MEMOIRE EN REPONSE

**A l’avis délibéré de la Mission Régionale d’Autorité
Environnementale des Hauts-de-France sur le projet de carrière
alluvionnaire sur le territoire de la commune de Soupir.**

Projet de carrière alluvionnaire de Soupir-Sud (02)

23 novembre 2020

Figure 1 : Carte des carrières autorisées à recevoir des déchets inertes (Source : PRPGD)

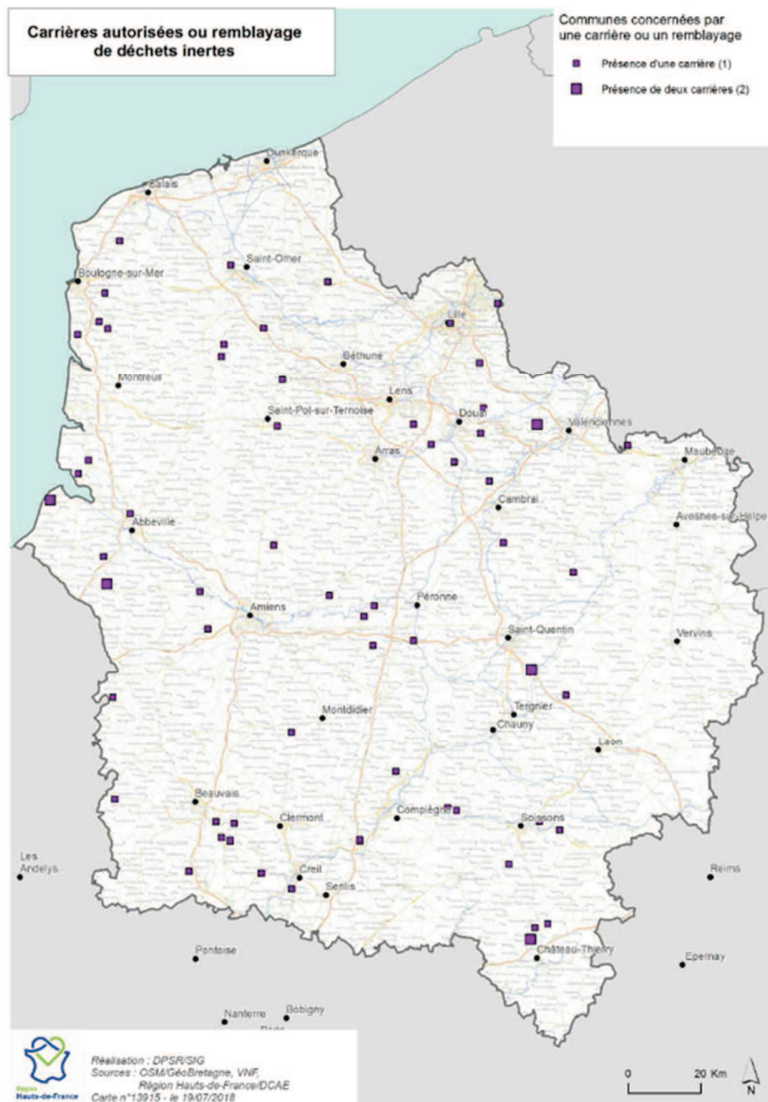
L’autorité environnementale recommande de compléter le dossier avec l’analyse de la compatibilité avec le plan régional de prévention et de gestion des déchets Hauts-de-France.

Le site d’étude de Soupir-Sud n’a pas été identifié dans la liste de carrières autorisées à recevoir des déblais inertes (annexe 3.2.3 du PRPGD), localisées sur la **Figure 1**.

Figure 7 : Projet de réaménagement de la carrière alluvionnaire de Soupir Sud (EQIOM)

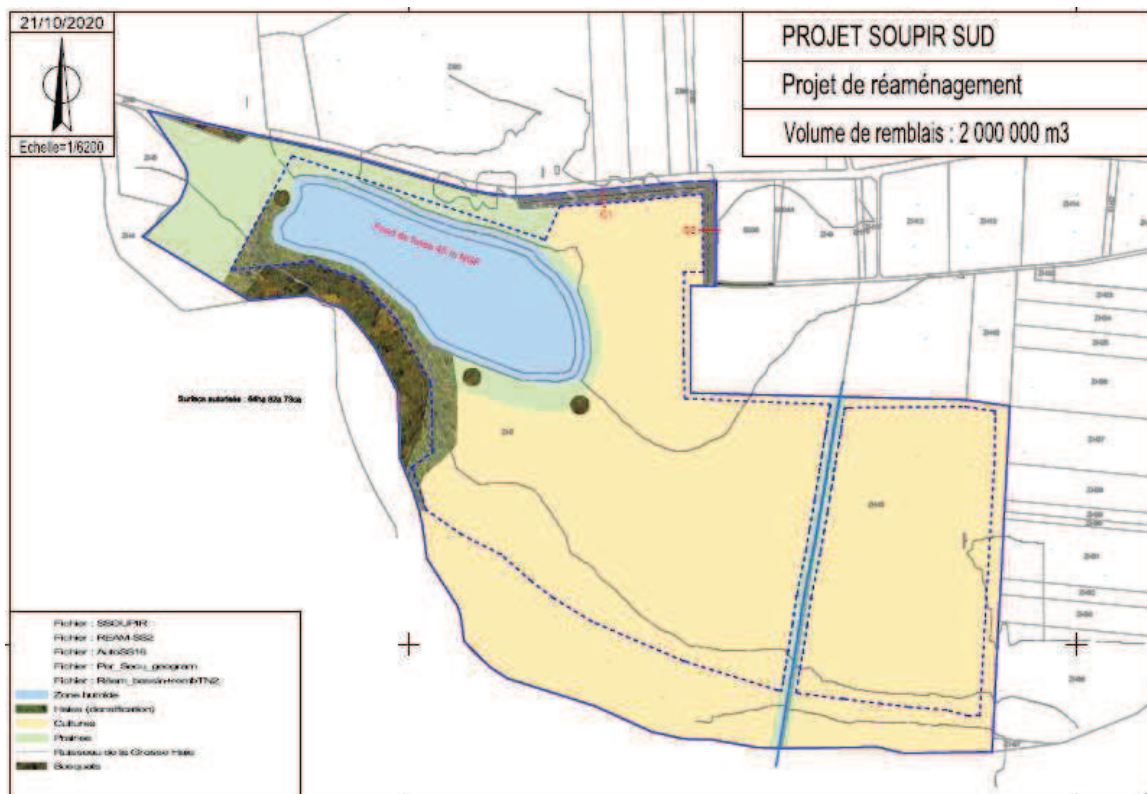
L'autorité environnementale recommande, afin d'accueillir davantage de biodiversité, de diversifier la pente des talus de la dépression et de planter plusieurs strates arbustives et herbacées de grande surface et connectées à la ripisylve du lit mineur de l'Aisne.

- ✓ **Le réaménagement par la création d’un bassin écrêteur de crue a donc été abandonné**. Le projet de remise en état prévoit maintenant une remise en état agricole à l’exception d’une petite partie sur laquelle une zone humide sera réaménagée (**Figure 7** et **Figure 8**). Le plan de réaménagement et les coupes C1 et C2 associées sont en **Annexe 2**.

Comme présenté sur le plan de réaménagement (**Figure 7**), un bosquet d'arbres et d'arbustes viendra longer le bras de l'Aisne. Il sera donc connecté à la ripisylve de l'Aisne.

Figure 10 : Phasage de l'exploitation et remise en état coordonnée (DDAE du 9/04/2020)

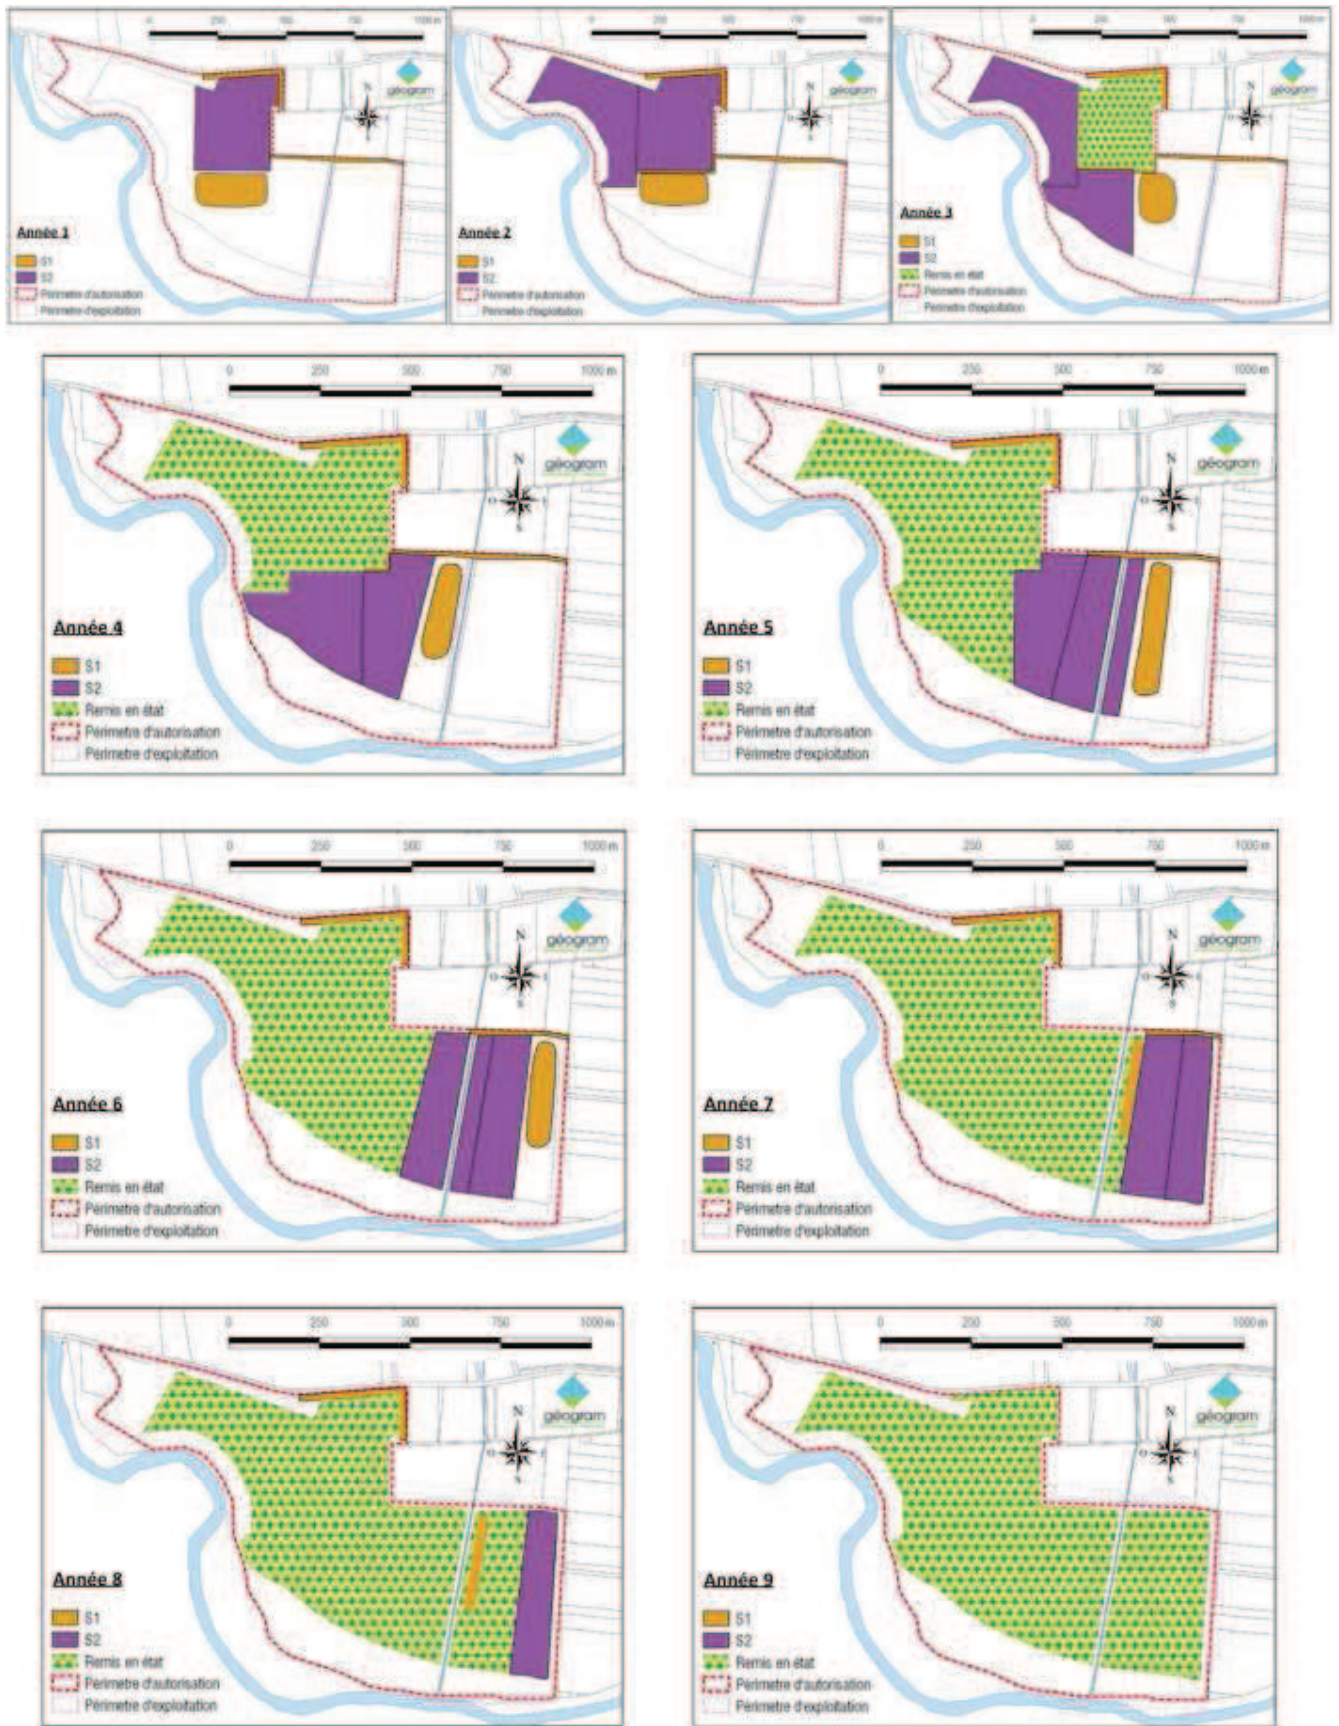
En effet, au droit des phases d’exploitation 1 et 2, le plan de réaménagement prévoit la restitution de milieux prairiaux, dont 7,7 hectares en zone humide, qui, avec les milieux prairiaux préexistants préservés, feront l’objet d’une gestion adaptée, favorable aux espèces déjà présentes localement, voire à de nouvelles espèces (Pipit farlouse, Bruant proyer...). Cependant, les modalités précises de remise en état du site et son phasage ne sont pas développées par l’étude d’impact et il n’est pas certain que les phases d’exploitation 1 et 2 permettent d’accueillir les espèces fréquentant le ruisseau de la Grosse Haie.

Les zones d’infrastructures comprendront les seules pistes et zones de stockage des matériaux (stériles et terre végétale). Les zones en chantier comprendront les secteurs en cours de préparation (décapage...), les secteurs en cours d’exploitation (extraction du gisement) et les secteurs en cours de réaménagement (zones de comblement, reconstitution d’un sol, plantations). Les zones remises en état comprendront les secteurs sur lesquels aucune intervention ne sera plus nécessaire (Figure 10).

Le phasage a été exposé dans une réponse précédente (**Figure 10**) et montre que le ruisseau de la Grosse Haie n’est pas impacté par les phases d’exploitation 1 et 2, les espèces y vivant ne seront donc pas dérangées les deux premières années.

Figure 12 : Projet proposé par le bureau d’étude, coupe schématique du merlon de terre et croissance des arbres à maturité

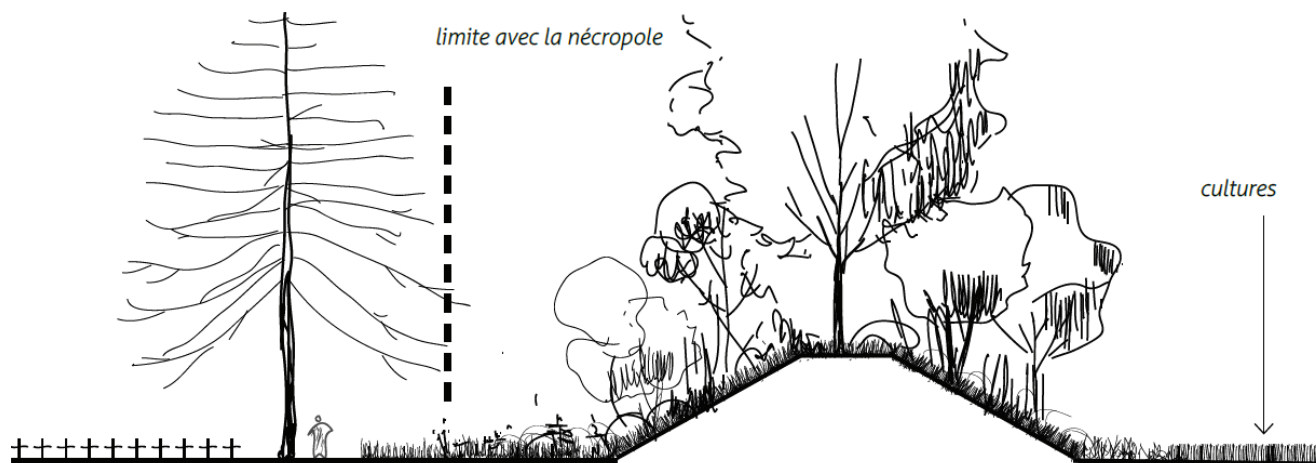
L’intérêt du merlon pendant la phase exploitation apparaît certain, notamment pour les autres thématiques environnementales (bruit notamment), mais le caractère routier et imposant de son profilé n’est pas compatible avec les lignes douces et planes et l’identité du paysage de la plaine alluviale de l’Aisne.

Pour améliorer son insertion dans le paysage, son profilé gagnerait à être plus rectiligne et comporter des pentes régulières. Au lieu d’être planté d’arbres et d’arbustes, les talus pourraient être végétalisés entièrement par une strate herbacée dense. Ces dispositions permettraient de limiter de manière importante l’impact visuel du merlon dans le paysage pendant la phase d’exploitation. À l’issue de cette phase, le merlon devrait être enlevé afin de rétablir l’état actuel où il existe une relation étroite entre cultures et nécropole et un traitement doux de la limite.

- ✓ **Modifier le profilé routier prévu pour le merlon, afin de limiter l’impact visuel de ce merlon dans le paysage pendant la phase d’exploitation ;**
- ✓ **De conserver les fenêtres visuelles existantes sur la plaine alluviale et la ripisylve en arrière-plan depuis la route RD925 ;**
- ✓ **Prévoir l’enlèvement complet du merlon à l’issue de la phase d’exploitation afin de rétablir l’état actuel.**

Le Conseil d’architecture, d’urbanisme et de l’environnement sur le réaménagement (CAUE) a effectué une coupe de profil du projet de merlon de protection tel qu’il est présenté dans le dossier (**Figure 12**).

Le CAUE souhaiterait que le merlon de protection soit moins massif, car « le caractère routier et imposant de son profilé n’est pas compatible avec les lignes douces et planes et l’identité du paysage de la plaine alluviale de l’Aisne ». Le CAUE a préconisé un certain nombre de changements de ce merlon et Eqiom a pris en compte les remarques des différents avis pour fournir un nouveau projet de merlon. Il conserve sa hauteur maximale de 4,5 m, sa longueur de 400 m et sa largeur de 20 m.
